(平成26年度 厚生労働省受託)

給水装置に関する構造材質調査等業務 報告書

平成27年3月

公益社団法人 日本水道協会

【液体の危険度に応じた逆流防止給水用具の選定表】

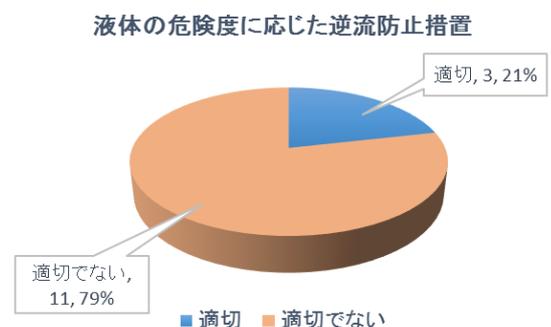
Q6 「適切でない」と答えた方にお聞きします。他の選定方法としてどのようなものがありますか？

79パーセントの水道事業者が「適切でない」と回答しており、適切な選定方法としては、「危険度3と4を統合し、逆流防止措置を吐水口空間とする」とした、回答が最も多かった。(45パーセント)

【一般用途の場合の逆流防止給水用具選定表】

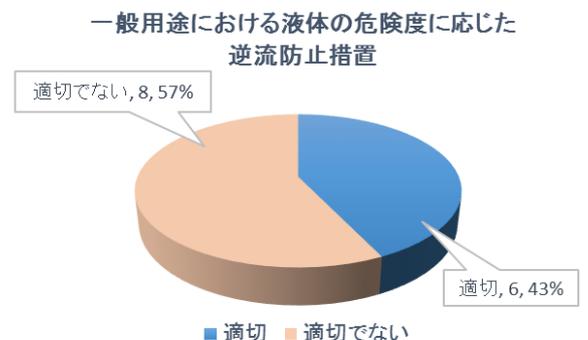
Q 8 「適切でない」と答えた方にお聞きします。他の選定方法としてどのようなものがありますか？（複数回答）

57パーセントの水道事業者が「適切でない」と回答しており、他の選定方法については、その他意見が最も多く（70パーセント）、その主な内容としては、以下の意見がある。

- ・洗面器、流しについては、通常、蛇口（シャワー）を開けた状態で、溜まった液体の中に水没させる事は考えられないので、対象から外した方がよい。
- ・ホース接続して使用される水栓において、「逆流防止用具は、運用最高水面レベル以上に設置」とあるが、食洗機や散水栓(地下式)などでは、上流側で運用最高水面レベル以上まで配管を立ち上げなければならず、非現実的であるため、対象から外したほうがよい。
- ・ホース接続して使用される水栓の内、散水用に使用される水栓については、逆流の恐れのある液体（危険度）を想定することは難しい。
- ・本来、ホース接続して使用される水栓は、設置状況や使用状況により、逆流の危険度は異なるため、一括りに危険度1に適した逆流防止措置とするのではなく、それぞれ想定される液体の危険度に応じた逆流防止装置を選定する必要があるが、その場合、洗浄液等の逆流が想定される洗濯機や食洗機は危険度3の減圧式逆流防止器の設置となり、現実的ではないことから、「危険度2」に適した逆流防止措置としたほうがよい。

【一般用途】

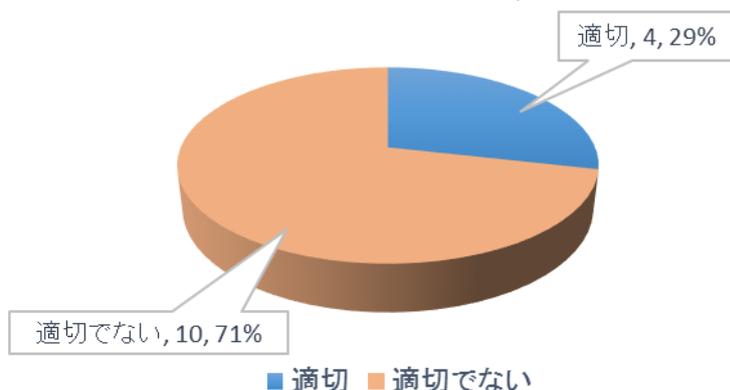
- ・二分類とすることについては適切であるが【一般用途】の記述は以下のとおりとする。《参考》

住宅等において、生活に使用されるあらゆる[どのような物でも良いことになるため不要]用途。
 ホテル、学校及び事務所、商店、住宅等に使用される通常の用途(例えば、台所流し、洗面と手洗い、ふろ、シャワー、トイレ及び温水洗浄便座、湯沸し器、浄水器、家庭用食器洗い機、散水栓からの散水)。

《以下参考》

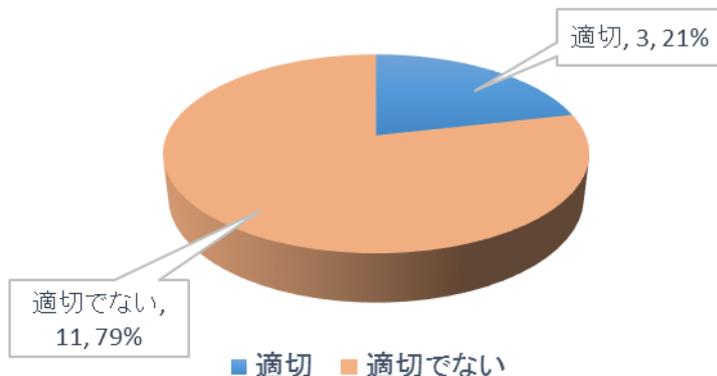
~~構造材質基準省令第5条第2項に規定する、~~(1)で定義した事業用途に係る「適切な逆流の防止のための措置」を、直結する給水用具を通過した後の液体の危険度に応じて選択することとし、**液体の危険度を以下の4-3** [本市が提案する項目数]項目に分類して定義する。

※凡例：二重取り消し線は削除文字・[]は理由説明文・四角囲みは追加した文言。
